Nota van beantwoording zienswijze- en vooroverlegreacties

ontwerpwijzigingsplan 'Keijzershof 2020'

wijzigingsplan Keizershof 2018
Gemeente Pijnacker-Nootdorp
wijzigingsplan
ontwerp (2020-07-14)

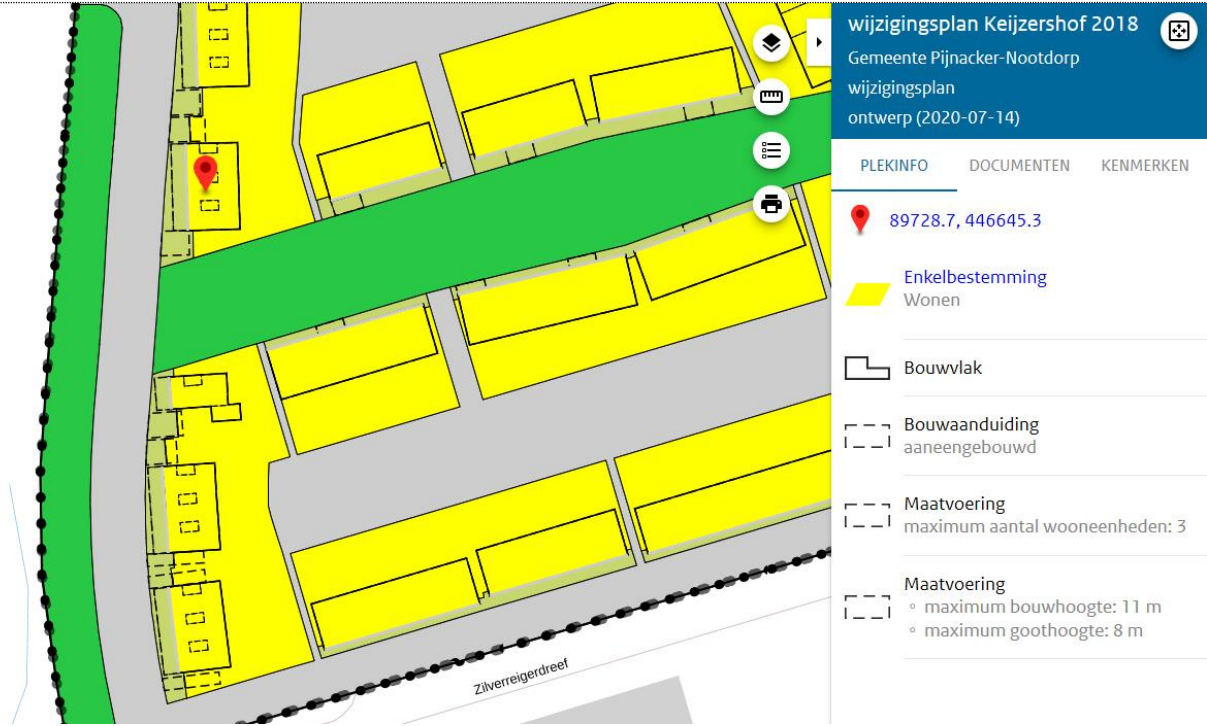
Graag de goothoogte en de bouwhoogte aan het westelijke lint (Aalscholver) aanpassen naar een goothoogte van 8 meter en een bouwhoogte van 12 meter.

Ambtshalve wijziging
